鳥取駅南口交通広場整備計画(案)

前計画の修正点について

地区名	鳥取駅南口広場		
鳥取駅南口広場改良工事			
図名	平面図		
位置	鳥取市扇町 地内ほか		
縮尺	1:250	単位	M
図号	全葉中の内		
平成	年度	施行	鳥取市

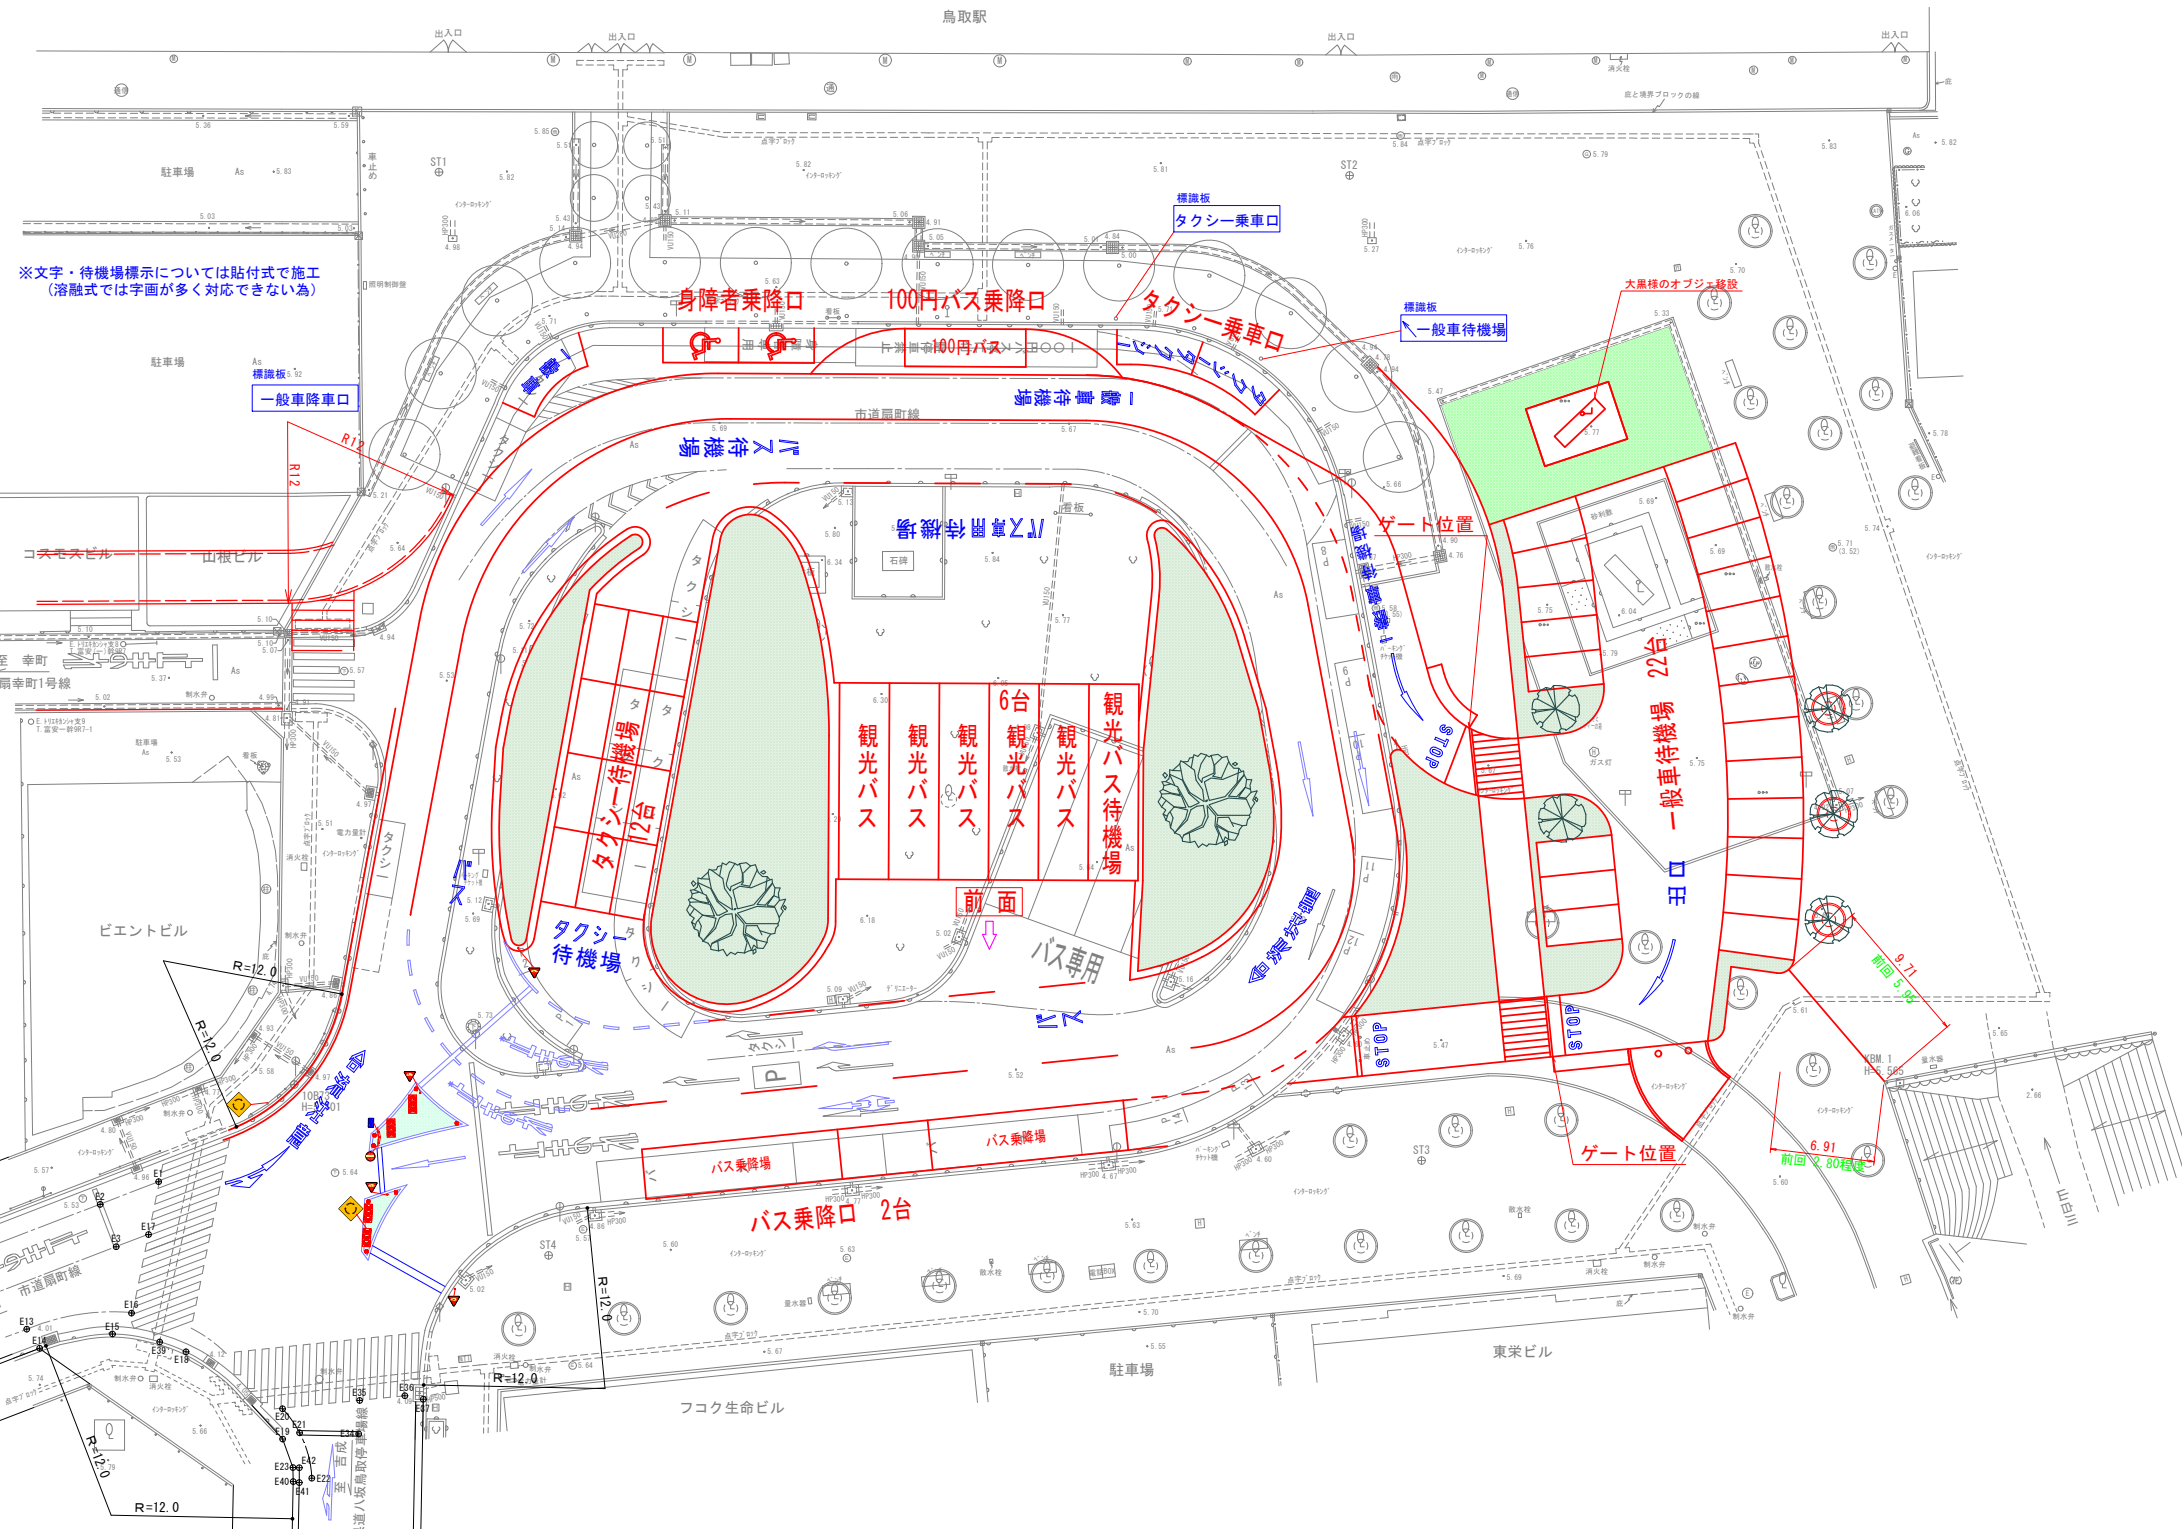
- ・一般車待機場への進入レーンを設置。
- ・一般車待機場の形状の見直し。
- ・進入レーン設置に伴う緑地の整備。
